POSTPLATZ — WEST

Allgemeiner + spezieller
GESTALTUNGSPLAN
mit Sonderbauvorschriften

Wortlaut 29.6.81

STADTBAUAMT
Stadtplanung -

ANSICHT SÜD-OST BIELSTRASSE

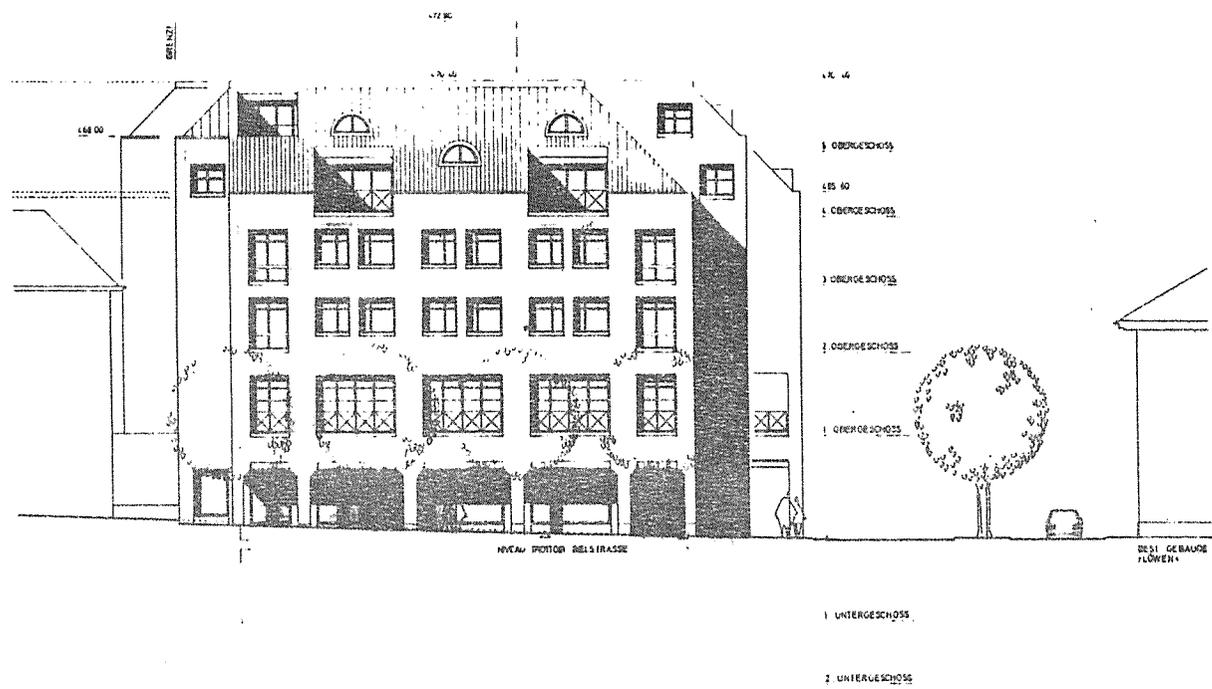
- 8.2.2.3 Punkt 3 der Einsprache verlangt, dass in der Westfassade lediglich die südlichen Fenster erstellt werden (Abschwächung des martialischen Eindrucks der Brandmauer), jedoch alle andern Fenster seien wegzulassen (kein ästhetischer Gewinn, Einblicksmöglichkeiten).

- 8.3.3.3 Die Bauherrschaft erklärt sich bereit, der Forderung betreffs Gestaltung der Westfassade (Fenster in der Brandmauer) zu entsprechen (vergl. Ziffer 8.2.2.3).
- 8.3.3.4 Die Parteien kommen überein, dass der Westteil der oberirdischen Parkplätze durch ein bepflanztes Betondach abgeschirmt wird (vergl. Ziffer 8.2.2.4).
- 8.3.3.5 Die Einsprecher anerkennen, dass die Gemeinde für die Zufahrt ab Kantonsstrasse (Bielstrasse) nicht zuständig ist. Ohne zwingenden Grund wird keine Aenderung der bestehenden Verhältnisse verlangt. Die projektierte Zufahrt über das Grundstück Postplatz West zur Liegenschaft Wullimann ist für den Fall einer dortigen Neuüberbauung reserviert (vergl. Ziffer 8.2.2.5).

PLAN 2 BILANZ DER BEHALTENEN KST 1:200

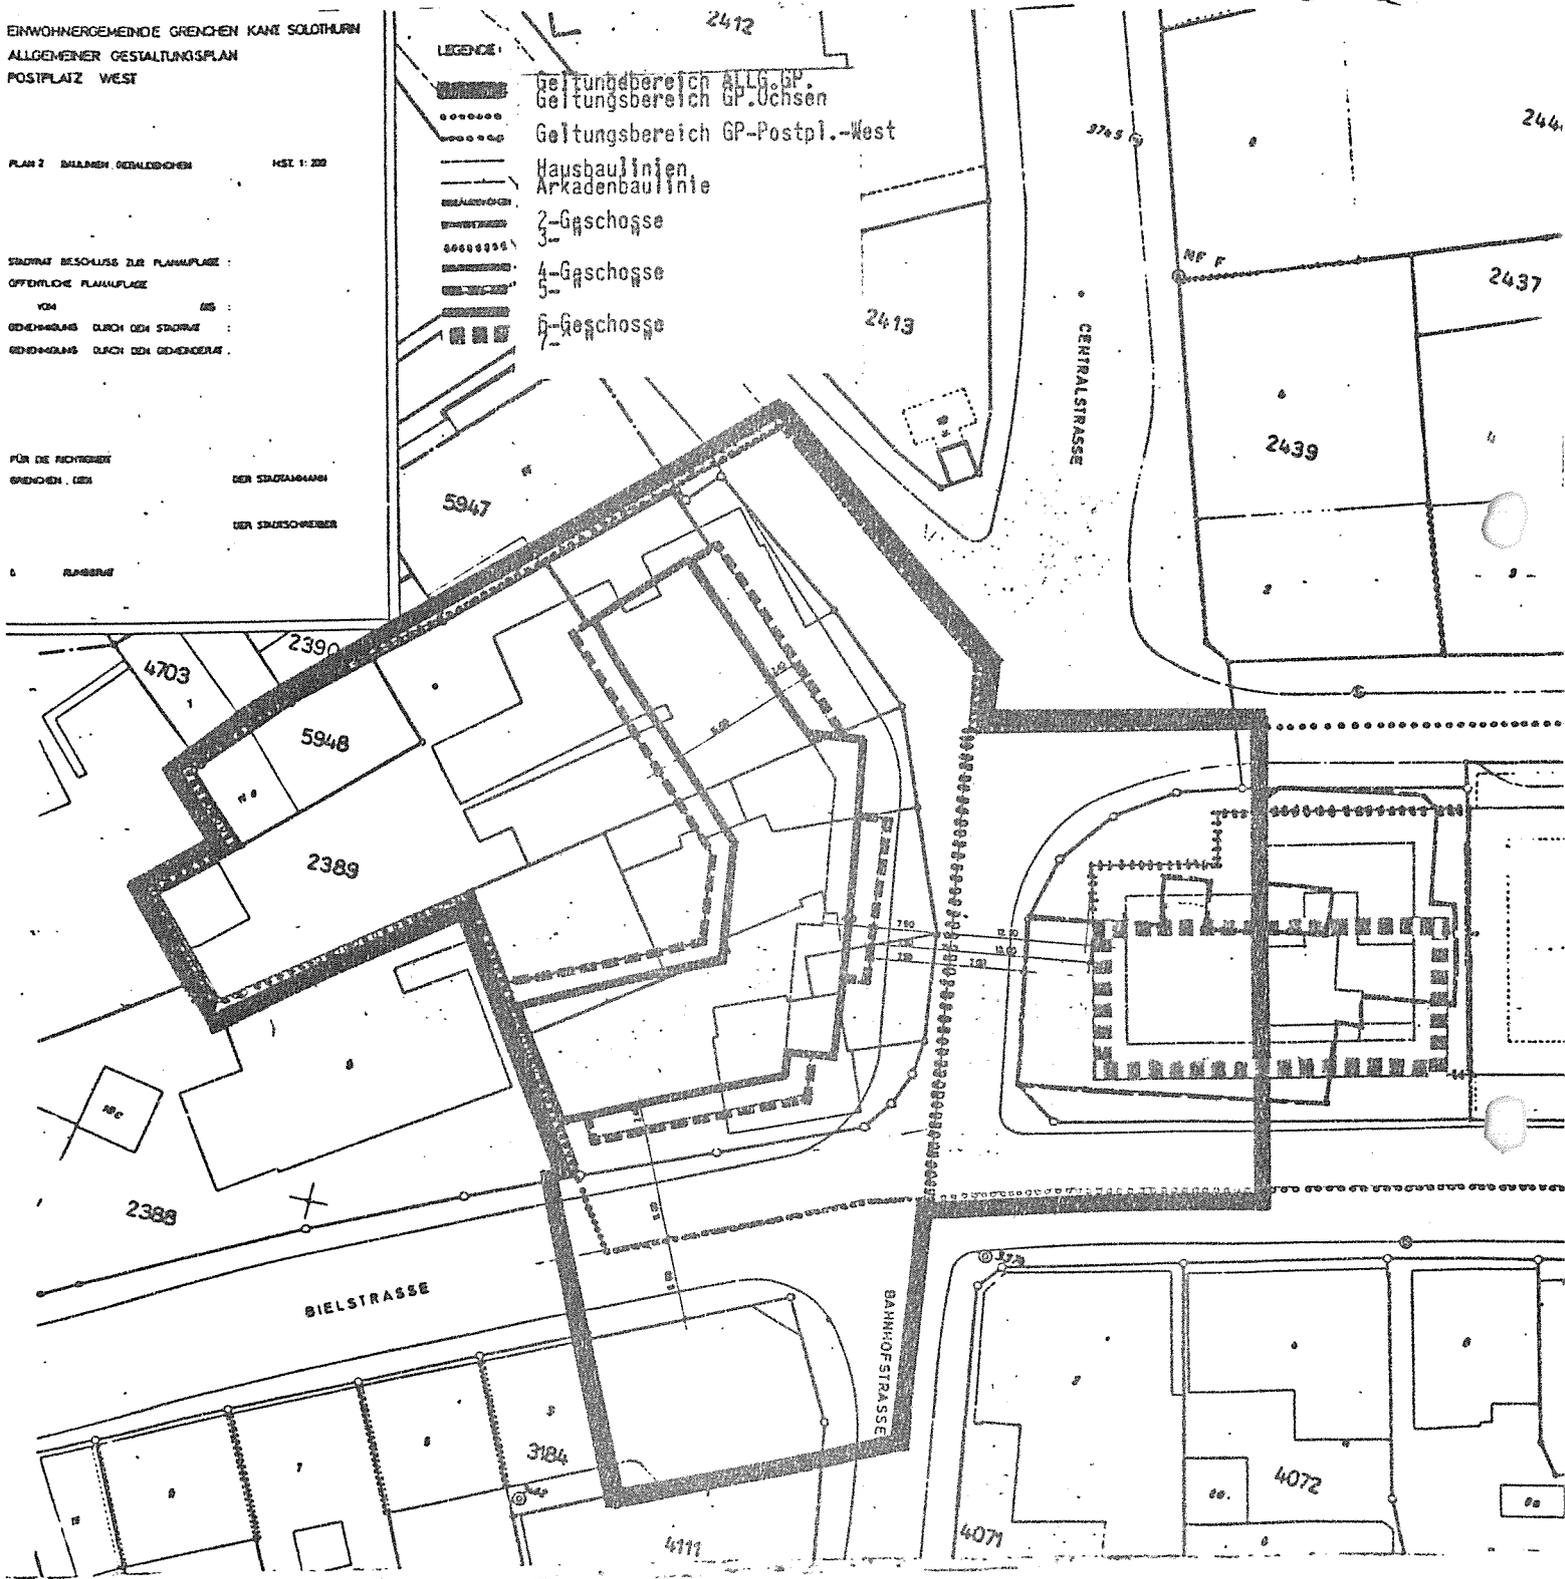
3. Es soll deshalb in diesem Verfahren nicht mehr von der siebengeschossigen Ueberbauungsabsicht der Liegenschaft Löwen gesprochen werden. In Plan 2 soll lediglich die bestehende Bebauung der Liegenschaft Löwen dargestellt, Plan 7 soll weggelassen werden. Ev. ist der gültige Gestaltungsplan Löwen formell aufzuheben.

Ziffer 1 und 2 der Stellungnahme werden zur Kenntnis genommen. Die Aufhebung des Gestaltungsplanes der Liegenschaft Löwen wird in einem separaten Verfahren vorgenommen.
